Affidamento dei servizi di progettazione definitiva ed esecutiva, coordinamento della sicurezza in fase di progettazione e di esecuzione, direzione lavori, contabilità dei lavori ed accatastamento, finalizzati alla realizzazione della **nuova sede della D.I.A.**, sita in Reggio Calabria, Località Santa Caterina

OGGETTO:
RELAZIONI E DOCUMENTI
Report di controllo | verifica BIM

TAV N.
PE-RE-35_0

**Report di coordinamento BIM (LC1-LC2-LC3) e Report di verifica BIM (Lv1-Lv2)
secondo la norma UNI 11337 del 26 Gennaio 2017, dell'art. 23 comma 13 del Decreto Legislativo
50/2016 e del Decreto Ministeriale n. 560 del 2017**

Denominazione del Report di controllo e di verifica: VERIFICA MODELLO ARCHITETTONICO CON MODELLO STRUTTURALE		Report Num. 001
IMMAGINE DI RIFERIMENTO PER IDENTIFICAZIONE DELL'ELEMENTO (O DEGLI ELEMENTI) OGGETTO DELLA VERIFICA (Allegare immagine di riferimento o screenshot)

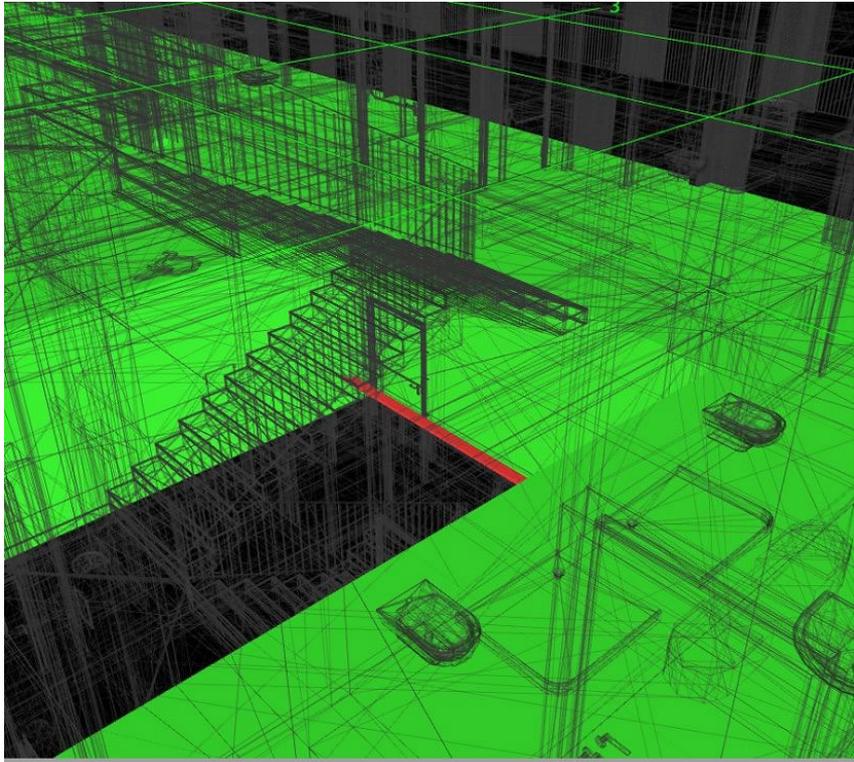
RISULTATO DELLA VERIFICA E IDENTIFICAZIONE DELLA PROBLEMATICHE E/O DELL'INCONGRUENZA (Breve descrizione) Navisworks Manage 2018 come risultato dell'analisi mette in evidenza tutte le criticità riscontrate tra i due modelli e chiede all'utente di analizzarle una per una per scegliere come procedere. Si può scegliere tra: - Attivo (Criticità attiva, ancora presente) - Rivisto (Criticità già sottoposta a modifica) - Approvato (Criticità la cui modifica è approvata) - Risolto (Criticità risolta) Poi si procede all'eventuale correzione			Segnalato l'errato posizionamento di un controsoffitto (Lastra continua in Classe A1).

TOLLERANZE UTILIZZATE PER LA VERIFICA IN OGGETTO (Definire nella descrizione se la problematica rientra o meno nelle tolleranze previste)	La tolleranza utilizzata per la verifica è stata di 5 cm (0,05 m). In questo caso la tolleranza non è stata rispettata, e si è riscontrata l'incongruenza.	
PROCESSI DI RISOLUZIONE ADOTTATI PER RISOLVERE LA PROBLEMATICHE E/O L'INCONGRUENZA (Breve descrizione)	Si attua il riposizionamento del controsoffitto nella posizione corretta.	
Controllato e verificato da:	Arch. Arturo Augelletta	
Responsabile della progettazione:	Arch. Maurizio Pavani	
Data della verifica:	08/02/2021

Denominazione del Report di controllo e di verifica: VERIFICA MODELLO ARCHITETTONICO CON MODELLO STRUTTURALE		Report Num. 002
IMMAGINE DI RIFERIMENTO PER IDENTIFICAZIONE DELL'ELEMENTO (O DEGLI ELEMENTI) OGGETTO DELLA VERIFICA (Allegare immagine di riferimento o screenshot)

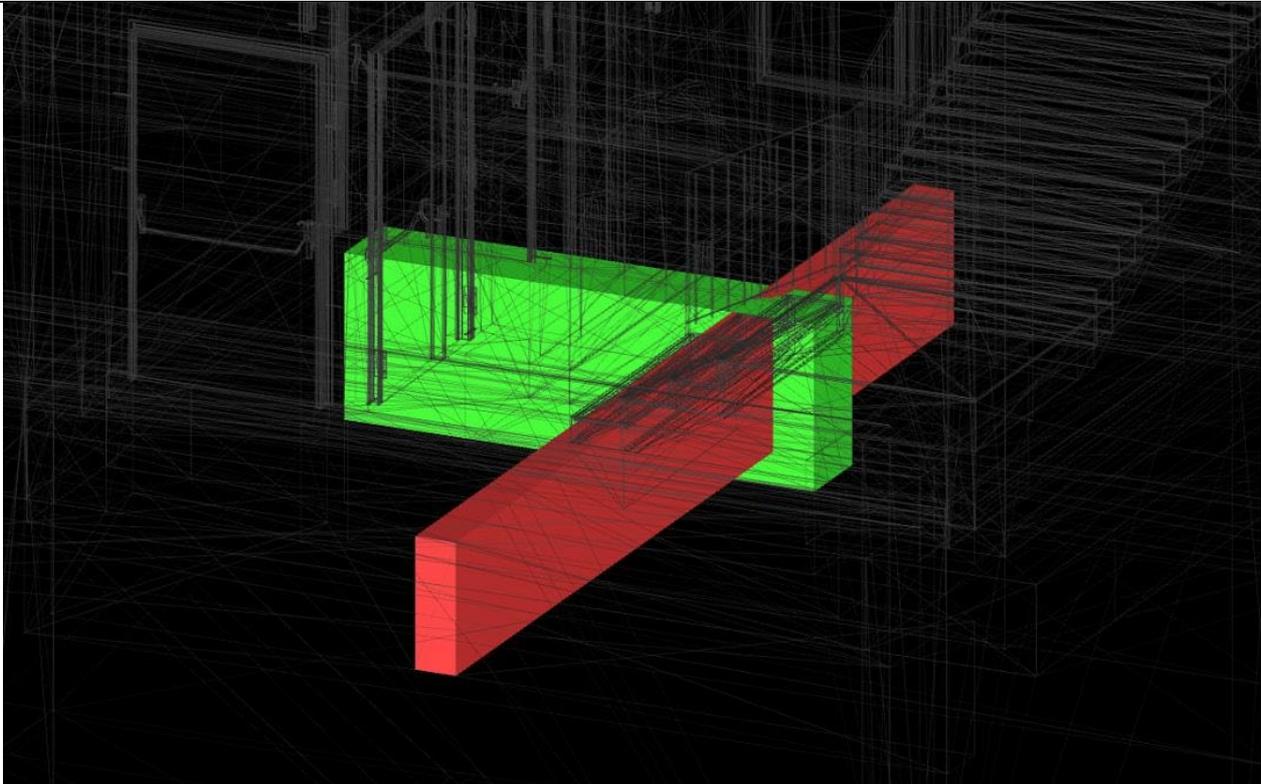
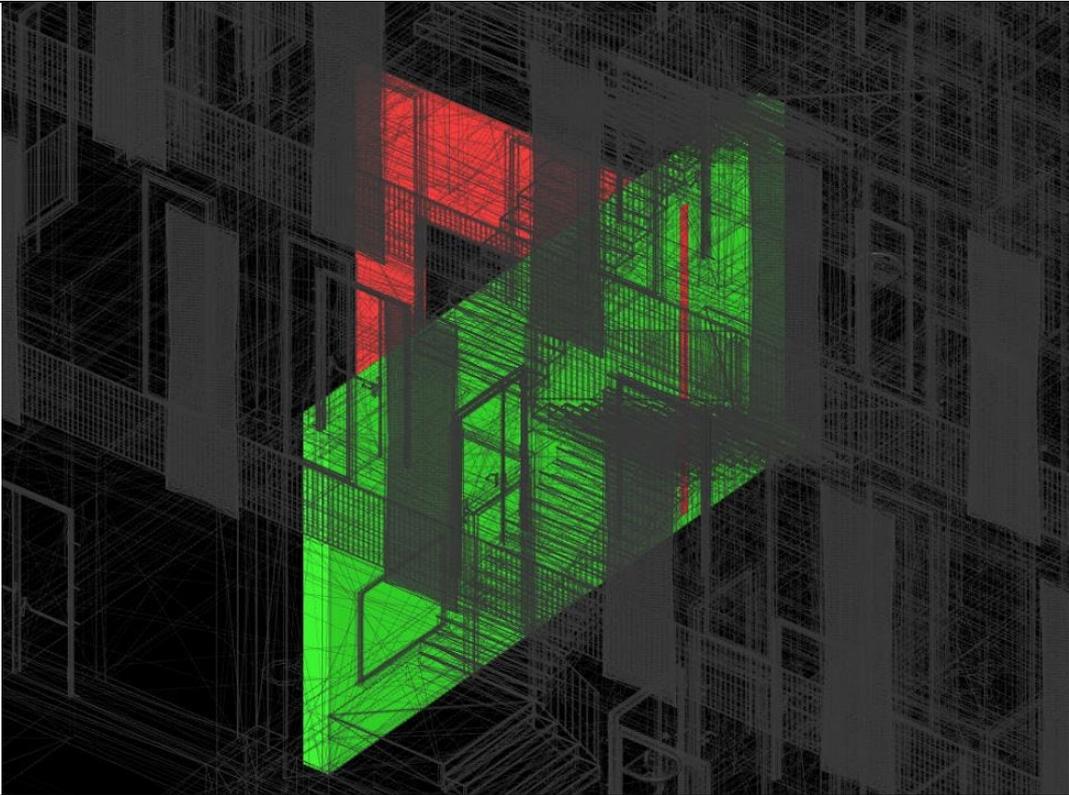
RISULTATO DELLA VERIFICA E IDENTIFICAZIONE DELLA PROBLEMATICHE E/O DELL'INCONGRUENZA (Breve descrizione) Navisworks Manage 2018 come risultato dell'analisi mette in evidenza tutte le criticità riscontrate tra i due modelli e chiede all'utente di analizzarle una per una per scegliere come procedere. Si può scegliere tra: - Attivo (Criticità attiva, ancora presente) - Rivisto (Criticità già sottoposta a modifica) - Approvato (Criticità la cui modifica è approvata) - Risolto (Criticità risolta) Poi si procede all'eventuale correzione			Segnalata l'interferenza tra Calcestruzzo armato gettato in opera ID elemento: 2451116 B00_Fossa ascensori

TOLLERANZE UTILIZZATE PER LA VERIFICA IN OGGETTO (Definire nella descrizione se la problematica rientra o meno nelle tolleranze previste)	La tolleranza utilizzata per la verifica è stata di 5 cm (0,05 m). In questo caso la tolleranza non è stata rispettata, e si è riscontrata l'incongruenza.	
PROCESSI DI RISOLUZIONE ADOTTATI PER RISOLVERE LA PROBLEMATICHE E/O L'INCONGRUENZA (Breve descrizione)	Si attua la risagomatura del muro per permettere il corretto passaggio della trave.	
Controllato e verificato da:	Arch. Arturo Augelletta	
Responsabile della progettazione:	Arch. Maurizio Pavani	
Data della verifica:	08/02/2021

Denominazione del Report di controllo e di verifica: VERIFICA MODELLO ARCHITETTONICO CON MODELLO STRUTTURALE		Report Num. 003
IMMAGINE DI RIFERIMENTO PER IDENTIFICAZIONE DELL'ELEMENTO (O DEGLI ELEMENTI) OGGETTO DELLA VERIFICA (Allegare immagine di riferimento o screenshot)

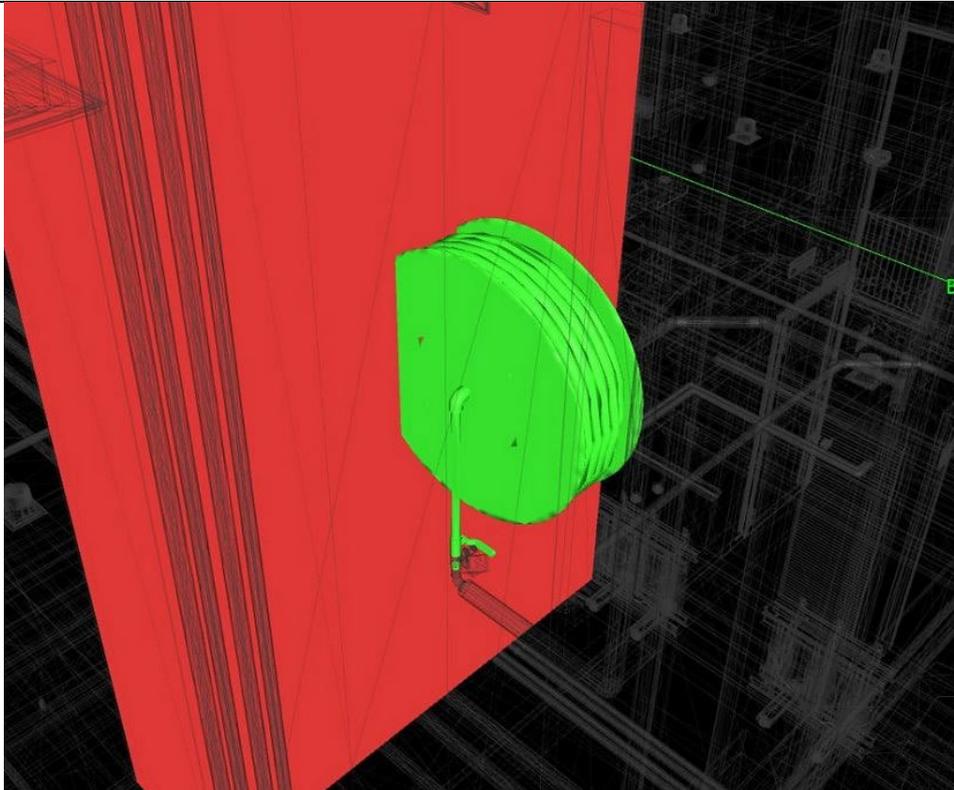
RISULTATO DELLA VERIFICA E IDENTIFICAZIONE DELLA PROBLEMATICHE E/O DELL'INCONGRUENZA (Breve descrizione) Navisworks Manage 2018 come risultato dell'analisi mette in evidenza tutte le criticità riscontrate tra i due modelli e chiede all'utente di analizzarle una per una per scegliere come procedere. Si può scegliere tra: - Attivo (Criticità attiva, ancora presente) - Rivisto (Criticità già sottoposta a modifica) - Approvato (Criticità la cui modifica è approvata) - Risolto (Criticità risolta) Poi si procede all'eventuale correzione			Segnalata l'interferenza tra un setto in cemento armato ed un muro architettonico Blocchi in conglomerato cellulare autoclavato ID elemento: 358356 B01

TOLLERANZE UTILIZZATE PER LA VERIFICA IN OGGETTO (Definire nella descrizione se la problematica rientra o meno nelle tolleranze previste)	La tolleranza utilizzata per la verifica è stata di 5 cm (0,05 m). In questo caso la tolleranza non è stata rispettata, e si è riscontrata l'incongruenza.	
PROCESSI DI RISOLUZIONE ADOTTATI PER RISOLVERE LA PROBLEMATICHE E/O L'INCONGRUENZA (Breve descrizione)	Si attua la risagomatura del muro per permettere il corretto posizionamento del setto in c.a.	
Controllato e verificato da:	Arch. Arturo Augelletta	
Responsabile della progettazione:	Arch. Maurizio Pavani	
Data della verifica:	08/02/2021

Denominazione del Report di controllo e di verifica: VERIFICA MODELLO ARCHITETTONICO CON MODELLO IMPIANTISTICO		Report Num. 004
IMMAGINE DI RIFERIMENTO PER IDENTIFICAZIONE DELL'ELEMENTO (O DEGLI ELEMENTI) OGGETTO DELLA VERIFICA (Allegare immagine di riferimento o screenshot)

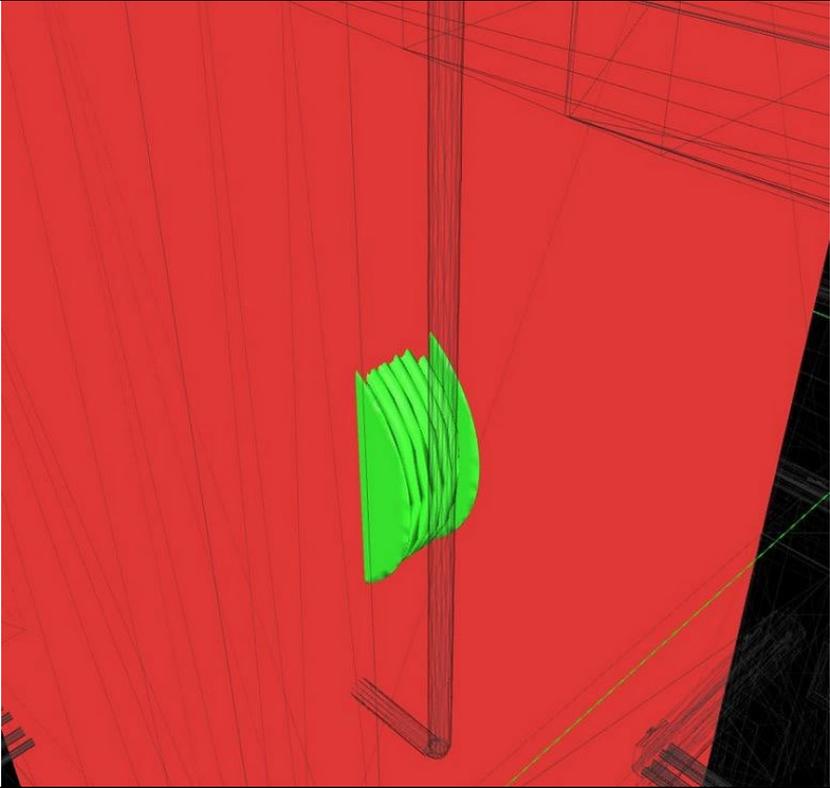
RISULTATO DELLA VERIFICA E IDENTIFICAZIONE DELLA PROBLEMATICHE E/O DELL'INCONGRUENZA (Breve descrizione) Navisworks Manage 2018 come risultato dell'analisi mette in evidenza tutte le criticità riscontrate tra i due modelli e chiede all'utente di analizzarle una per una per scegliere come procedere. Si può scegliere tra: - Attivo (Criticità attiva, ancora presente) - Rivisto (Criticità già sottoposta a modifica) - Approvato (Criticità la cui modifica è approvata) - Risolto (Criticità risolta) Poi si procede all'eventuale correzione			Segnalato l'errato posizionamento di un naspo rispetto ad una muratura, il naspo interseca la muratura Naspo – NLRS_x_rgb 255 000 000 T000 rood_generiek ID elemento: 971711 L01

TOLLERANZE UTILIZZATE PER LA VERIFICA IN OGGETTO (Definire nella descrizione se la problematica rientra o meno nelle tolleranze previste)	La tolleranza utilizzata per la verifica è stata di 5 cm (0,05 m). In questo caso la tolleranza non è stata rispettata, e si è riscontrata l'incongruenza.	
PROCESSI DI RISOLUZIONE ADOTTATI PER RISOLVERE LA PROBLEMATICHE E/O L'INCONGRUENZA (Breve descrizione)	Si attua il riposizionamento del naspo nella posizione corretta per impedire la sovrapposizione.	
Controllato e verificato da:	Arch. Arturo Augelletta	
Responsabile della progettazione:	Arch. Maurizio Pavani	
Data della verifica:	09/02/2021

Denominazione del Report di controllo e di verifica: VERIFICA MODELLO ARCHITETTONICO CON MODELLO IMPIANTISTICO		Report Num. 005
IMMAGINE DI RIFERIMENTO PER IDENTIFICAZIONE DELL'ELEMENTO (O DEGLI ELEMENTI) OGGETTO DELLA VERIFICA (Allegare immagine di riferimento o screenshot)

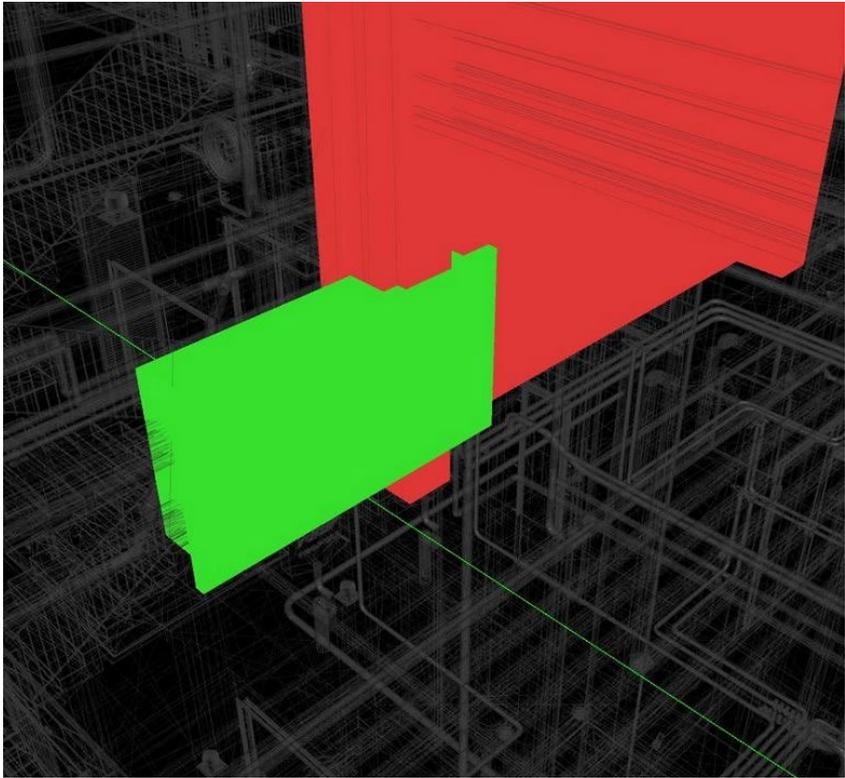
RISULTATO DELLA VERIFICA E IDENTIFICAZIONE DELLA PROBLEMATICHE E/O DELL'INCONGRUENZA (Breve descrizione) Navisworks Manage 2018 come risultato dell'analisi mette in evidenza tutte le criticità riscontrate tra i due modelli e chiede all'utente di analizzarle una per una per scegliere come procedere. Si può scegliere tra: - Attivo (Criticità attiva, ancora presente) - Rivisto (Criticità già sottoposta a modifica) - Approvato (Criticità la cui modifica è approvata) - Risolto (Criticità risolta) Poi si procede all'eventuale correzione			Segnalato l'errato posizionamento di un naspo rispetto ad una muratura, il naspo interseca la muratura Naspo – NLRS_x_rgb 255 000 000 T000 rood_generiek ID elemento: 970715 L00

TOLLERANZE UTILIZZATE PER LA VERIFICA IN OGGETTO (Definire nella descrizione se la problematica rientra o meno nelle tolleranze previste)	La tolleranza utilizzata per la verifica è stata di 5 cm (0,05 m). In questo caso la tolleranza non è stata rispettata, e si è riscontrata l'incongruenza.	
PROCESSI DI RISOLUZIONE ADOTTATI PER RISOLVERE LA PROBLEMATICHE E/O L'INCONGRUENZA (Breve descrizione)	Si attua il riposizionamento del naspo nella posizione corretta per impedire la sovrapposizione.	
Controllato e verificato da:	Arch. Arturo Augelletta	
Responsabile della progettazione:	Arch. Maurizio Pavani	
Data della verifica:	09/02/2021

Denominazione del Report di controllo e di verifica: VERIFICA MODELLO ARCHITETTONICO CON MODELLO IMPIANTISTICO		Report Num. 007
IMMAGINE DI RIFERIMENTO PER IDENTIFICAZIONE DELL'ELEMENTO (O DEGLI ELEMENTI) OGGETTO DELLA VERIFICA (Allegare immagine di riferimento o screenshot)

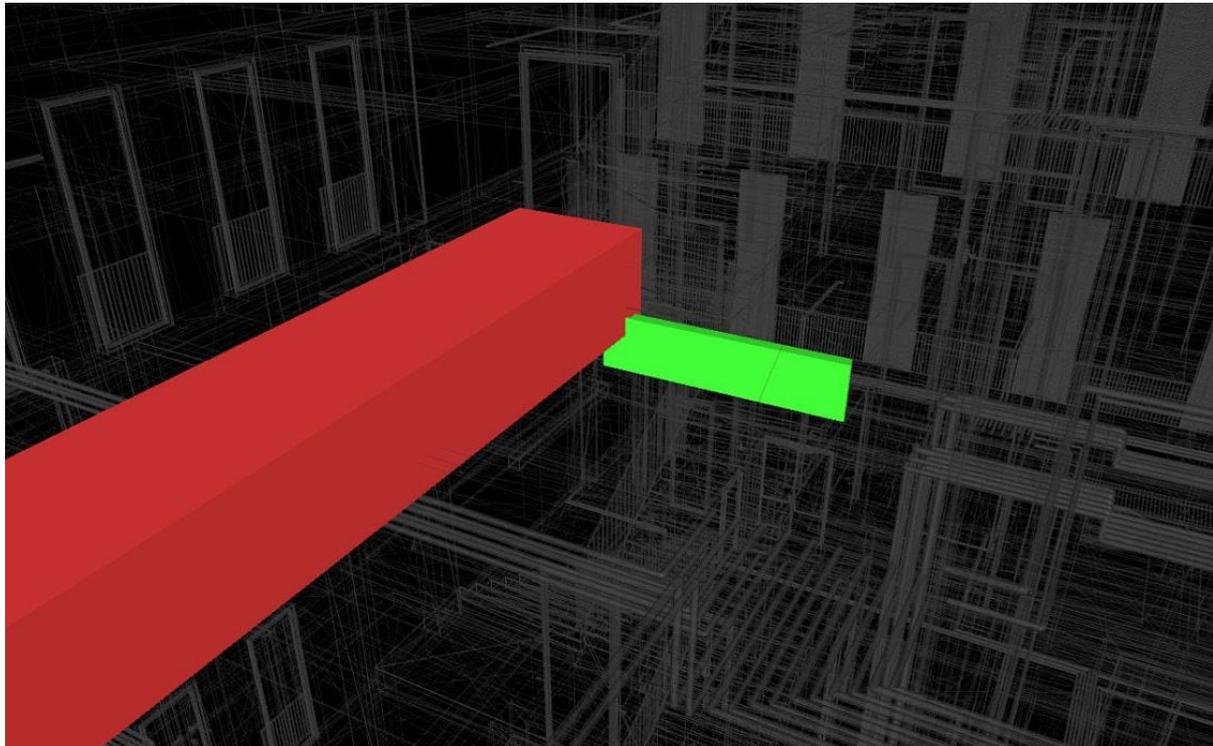
RISULTATO DELLA VERIFICA E IDENTIFICAZIONE DELLA PROBLEMATICHE E/O DELL'INCONGRUENZA (Breve descrizione) Navisworks Manage 2018 come risultato dell'analisi mette in evidenza tutte le criticità riscontrate tra i due modelli e chiede all'utente di analizzarle una per una per scegliere come procedere. Si può scegliere tra: - Attivo (Criticità attiva, ancora presente) - Rivisto (Criticità già sottoposta a modifica) - Approvato (Criticità la cui modifica è approvata) - Risolto (Criticità risolta) Poi si procede all'eventuale correzione			Segnalato l'errato posizionamento di una cassetta di scarico tipo Geberit rispetto ad una parete in cartongesso. Cassetta tipo Geberit – Elemento composto ID elemento: 1062743 L01

TOLLERANZE UTILIZZATE PER LA VERIFICA IN OGGETTO (Definire nella descrizione se la problematica rientra o meno nelle tolleranze previste)	La tolleranza utilizzata per la verifica è stata di 5 cm (0,05 m). In questo caso la tolleranza non è stata rispettata, e si è riscontrata l'incongruenza.	
PROCESSI DI RISOLUZIONE ADOTTATI PER RISOLVERE LA PROBLEMATICHE E/O L'INCONGRUENZA (Breve descrizione)	Si attua il riposizionamento della cassetta di scarico tipo Geberit nella posizione corretta per impedire la sovrapposizione con la parete in cartongesso.	
Controllato e verificato da:	Arch. Arturo Augelletta	
Responsabile della progettazione:	Arch. Maurizio Pavani	
Data della verifica:	09/02/2021

Denominazione del Report di controllo e di verifica: VERIFICA MODELLO ARCHITETTONICO CON MODELLO IMPIANTISTICO		Report Num. 008
IMMAGINE DI RIFERIMENTO PER IDENTIFICAZIONE DELL'ELEMENTO (O DEGLI ELEMENTI) OGGETTO DELLA VERIFICA (Allegare immagine di riferimento o screenshot)

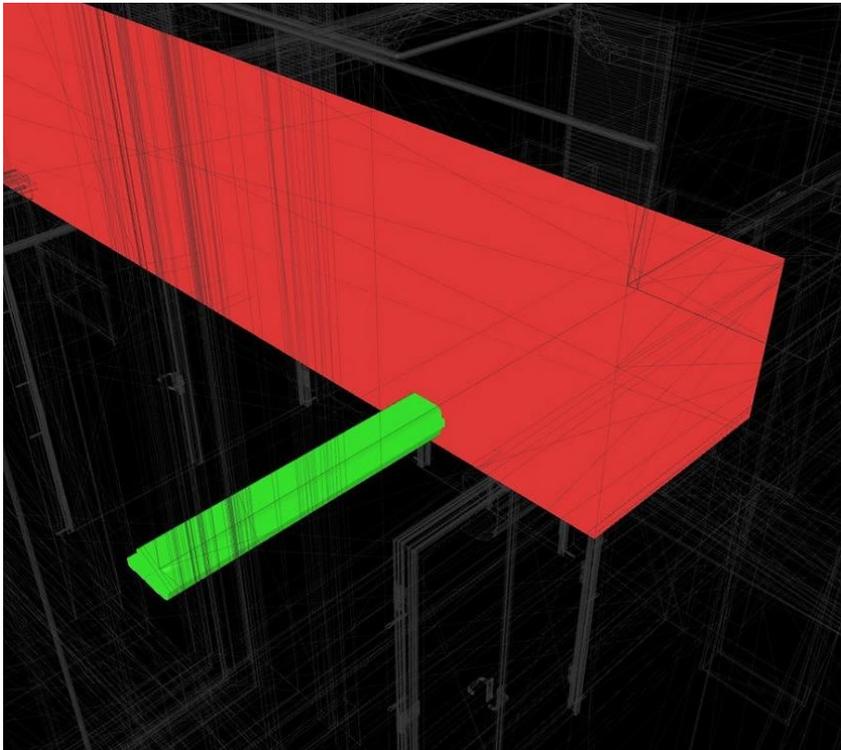
RISULTATO DELLA VERIFICA E IDENTIFICAZIONE DELLA PROBLEMATICHE E/O DELL'INCONGRUENZA (Breve descrizione) Navisworks Manage 2018 come risultato dell'analisi mette in evidenza tutte le criticità riscontrate tra i due modelli e chiede all'utente di analizzarle una per una per scegliere come procedere. Si può scegliere tra: - Attivo (Criticità attiva, ancora presente) - Rivisto (Criticità già sottoposta a modifica) - Approvato (Criticità la cui modifica è approvata) - Risolto (Criticità risolta) Poi si procede all'eventuale correzione			Segnalato l'errato posizionamento di un collettore di scarico con una parete in calcestruzzo armato.. Collettore CS10 ID elemento: 1010762 L02

TOLLERANZE UTILIZZATE PER LA VERIFICA IN OGGETTO (Definire nella descrizione se la problematica rientra o meno nelle tolleranze previste)	La tolleranza utilizzata per la verifica è stata di 5 cm (0,05 m). In questo caso la tolleranza non è stata rispettata, e si è riscontrata l'incongruenza.	
PROCESSI DI RISOLUZIONE ADOTTATI PER RISOLVERE LA PROBLEMATICHE E/O L'INCONGRUENZA (Breve descrizione)	Si attua il riposizionamento del collettore nella posizione corretta per impedire la sovrapposizione con la parete in calcestruzzo.	
Controllato e verificato da:	Arch. Arturo Augelletta	
Responsabile della progettazione:	Arch. Maurizio Pavani	
Data della verifica:	09/02/2021

**Report
Num. 010**

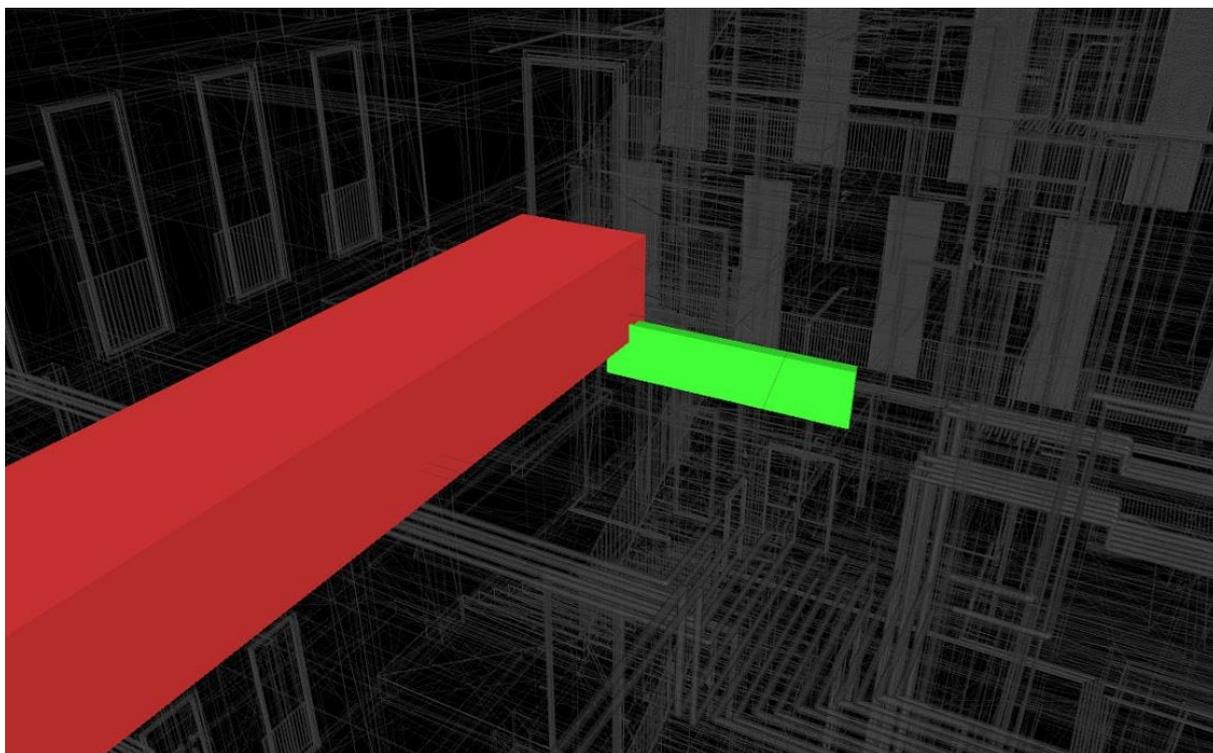
RISULTATO DELLA VERIFICA E IDENTIFICAZIONE DELLA PROBLEMATICHE E/O DELL'INCONGRUENZA (Breve descrizione) Navisworks Manage 2018 come risultato dell'analisi mette in evidenza tutte le criticità riscontrate tra i due modelli e chiede all'utente di analizzarle una per una per scegliere come procedere. Si può scegliere tra: - Attivo (Criticità attiva, ancora presente) - Rivisto (Criticità già sottoposta a modifica) - Approvato (Criticità la cui modifica è approvata) - Risolto (Criticità risolta) Poi si procede all'eventuale correzione			Segnalato l'errato posizionamento di un collettore (per il passaggio dell'aria) con una trave in calcestruzzo armato. Collettore – CS10 ID elemento: 1010762 L02

In questo caso la tolleranza non è stata
rispettata, e si è riscontrata l'incongruenza.

**Si attua il riposizionamento del collettore
nella posizione corretta per evitare
l'intersezione con la trave.**

**Report
 Num. 011**

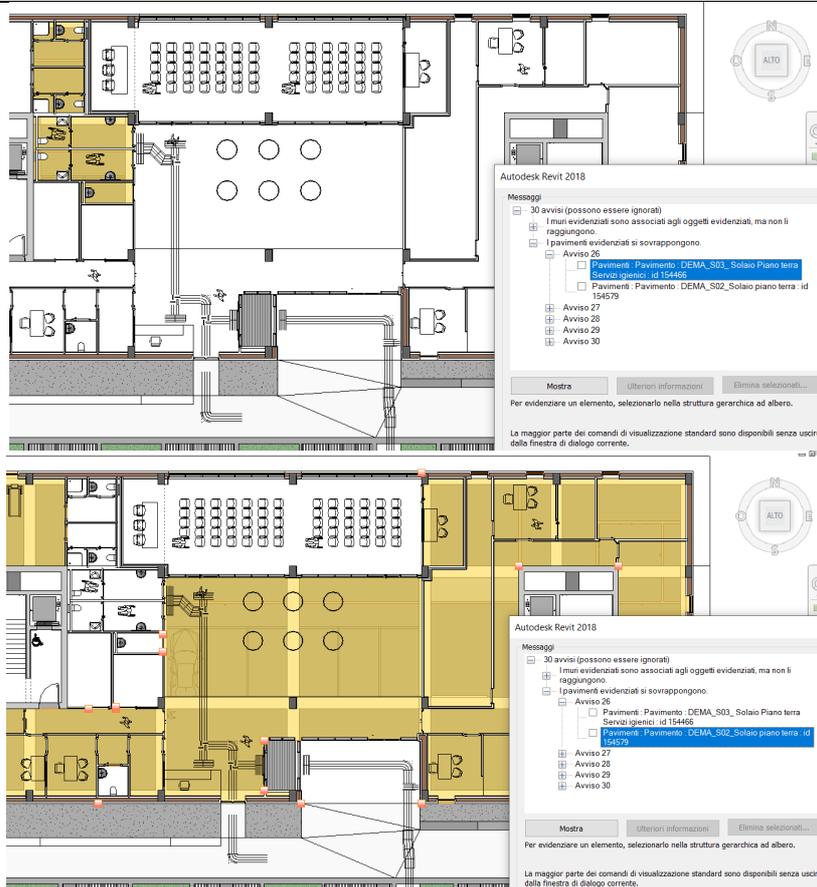
RISULTATO DELLA VERIFICA E IDENTIFICAZIONE DELLA PROBLEMATICHE E/O DELL'INCONGRUENZA (Breve descrizione) Revit 2018 come risultato dell'analisi mette in evidenza tutte le criticità riscontrate tra gli oggetti all'interno del modello e chiede all'utente di analizzarle una per una per scegliere come procedere. Si può riscontrare: - Avviso (Criticità eventualmente trascurabile) - Errore (Criticità che necessita di una correzione per proseguire) Poi si procede all'eventuale correzione			Segnalata la sovrapposizione tra due pavimenti, che contengono geometrie che si compenetrano. Pavimento DEMA_S03_Solaio Piano Terra servizi igienici ID: 154466 Pavimento DEMA_S03_Solaio Piano Terra ID: 154579

In questo caso la tolleranza non è stata rispettata, e si è riscontrata l'incongruenza.

**Si risagomano i pavimenti per evitare la
 compenetrazione, e il conseguente doppio
 conteggio dei materiali che li compongono.**
